11 - Via Alba

aggiornato al 25/11/2020

PEBA MESAGNE - AMBITO URBANO CRITICITA' RILEVATE

Via Alba

2152

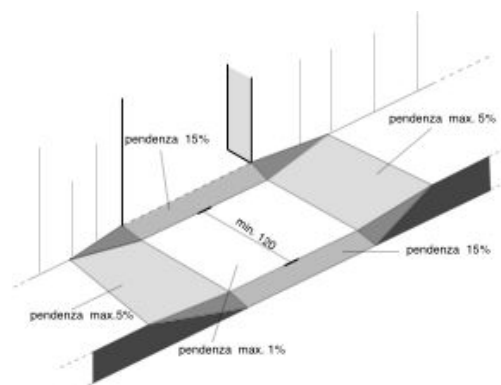
Passo carraio inadeguato

Adeguamento passo carraio tramite realizzazione di marciapiedi in rilevato, **abbassando in parte la quota del percorso esistente, in modo da ottenere un doppio piano inclinato, perpendicolare al senso di marcia** e la cui pendenza non supera il 5%. Il manufatto è completo di elemento di raccordo per l'attraversamento dei veicoli (pendenza minima del 15%); la porzione di percorso orizzontale, utile per i pedoni, deve essere di larghezza minima 120 cm.

2153

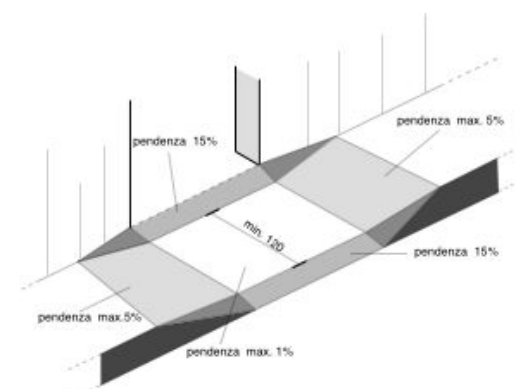
Passo carraio inadeguato

Adeguamento passo carraio tramite realizzazione di marciapiedi in rilevato, **abbassando in parte la quota del percorso esistente, in modo da ottenere un doppio piano inclinato, perpendicolare al senso di marcia** e la cui pendenza non supera il 5%. Il manufatto è completo di elemento di raccordo per l'attraversamento dei veicoli (pendenza minima del 15%); la porzione di percorso orizzontale, utile per i pedoni, deve essere di larghezza minima 120 cm.

2154

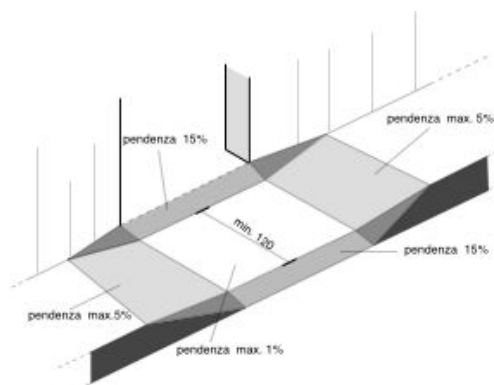
Passo carraio inadeguato

Adeguamento passo carraio tramite realizzazione di marciapiedi in rilevato, **abbassando in parte la quota del percorso esistente, in modo da ottenere un doppio piano inclinato, perpendicolare al senso di marcia** e la cui pendenza non supera il 5%. Il manufatto è completo di elemento di raccordo per l'attraversamento dei veicoli (pendenza minima del 15%); la porzione di percorso orizzontale, utile per i pedoni, deve essere di larghezza minima 120 cm.

2158

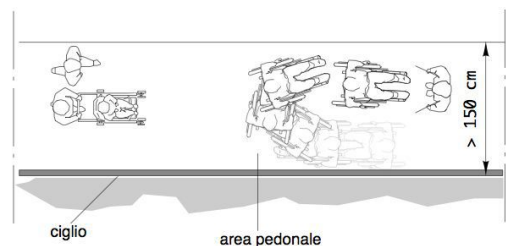
Questo lato della carreggiata presenta un marciapiede sconnesso che va completamente rifatto ed allargato 1,20 m per garantire la sua accessibilità.

Percorso a raso con sconnessioni, buche, mancata finitura, deformazioni

Adeguamento del percorso tramite **demolizione e rifacimento del marciapiedi a raso**, con le seguenti caratteristiche:

- altezza massima 2,5 cm dal piano carrabile;
- larghezza minima 150 cm; in presenza di cospicuo flusso pedonale è consigliata larghezza 200 cm; è ammessa larghezza minima 100 cm solo in caso di restrizioni puntuali o di breve lunghezza (massimo 10 m);
- pendenza longitudinale 5% (massimo 8%);
- pendenza trasversale 1%;
- altezza minima libera da ostacoli 220 cm da piano di calpestio;
- finitura tale da rendere il piano di calpestio accessibile.

2266

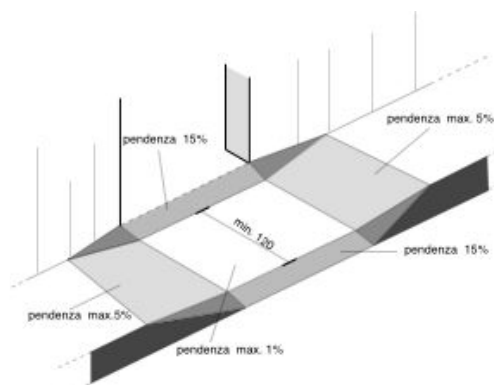
Passo carraio inadeguato

Adeguamento passo carraio tramite realizzazione di marciapiedi in rilevato, **abbassando in parte la quota del percorso esistente, in modo da ottenere un doppio piano inclinato, perpendicolare al senso di marcia** e la cui pendenza non supera il 5%. Il manufatto è completo di elemento di raccordo per l'attraversamento dei veicoli (pendenza minima del 15%); la porzione di percorso orizzontale, utile per i pedoni, deve essere di larghezza minima 120 cm.

3104

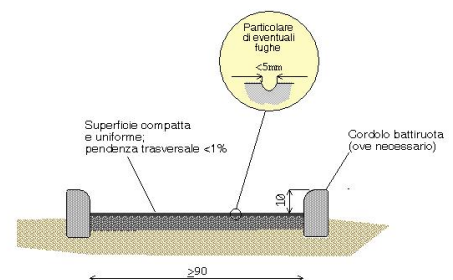
Assenza di percorso accessibile
(**sottodimensionato**)

Realizzazione a fianco del percorso esistente, di una nuova pavimentazione pedonale, identica alla preesistente, aumentando la larghezza complessiva del percorso. Per consentirne l'uso da parte di persone in carrozzina, la larghezza minima dovrà essere di cm. 90/120.

La superficie calpestabile sarà compatta ed omogenea. Le fugature prive di risalti e non superiori a cm. 0,5. La pendenza trasversale nel suo complesso non dovrà superare l'1%.

3108

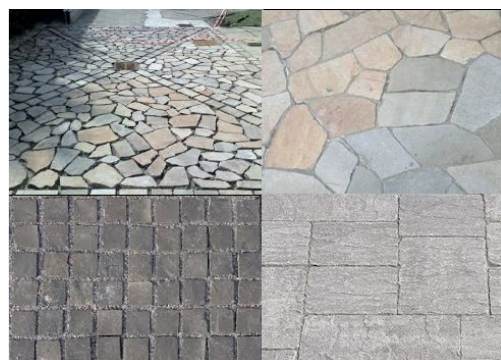
Presenza di sconnessioni, buche isolate, deformazioni della pavimentazione esistente, assenza di porzioni di essa.

Adeguamento della pavimentazione dissestata tramite **demolizione e rifacimento del tappetino d'usura o sostituzione di parte di essa**, con finitura tale da rendere il piano di calpestio perfettamente complanare e raccordato adeguatamente alla pavimentazione esistente.
